Schriftliche Anfrage:

Fahrrad-Schutzstreifen an der Werner-von-Siemens-Straße

Abb. 1 Werner-von-Siemens-Straße

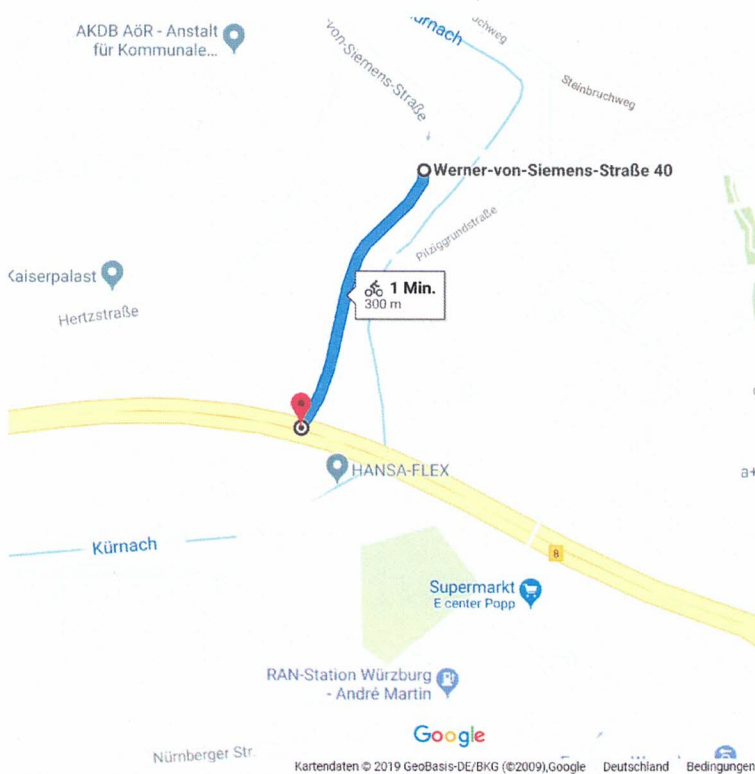
Zwischen dem Kreisel am Pilziggrund und der Nürnberger Straße befindet sich ein 300m langer Fahrrad-Schutzstreifen:

Der Schutzstreifen ist hier aber tatsächlich lediglich 1,38m breit, sodass der notwendige Sicherheitsabstand sicher nicht gegeben ist:

Abb. 2 Ausschnitt aus dem Radverkehrskonzept

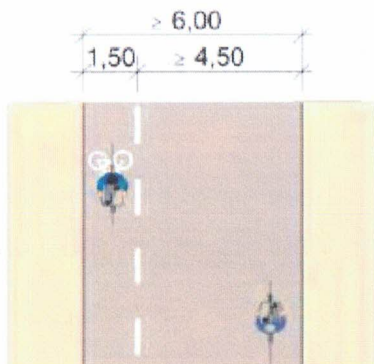
Gemäß Radverkehrskonzept des BSV Aachen vom August 2016, Seite 33 soll bei Schutzstreifen eine Kernfahrbahn von 4,5m bleiben, „auf der der weit überwiegende Teil der auftretenden Begegnungsfälle (in der Regel Pkw/Pkw) stattfinden kann“. Auf Seite 34 wird zudem die Mindestbreite eines Schutzstreifens auf 1,5m festgelegt. Diese dürfe nur in Ausnahmefällen (z.B. Engstellen, Mittellinseln) auf 1,25m reduziert werden.
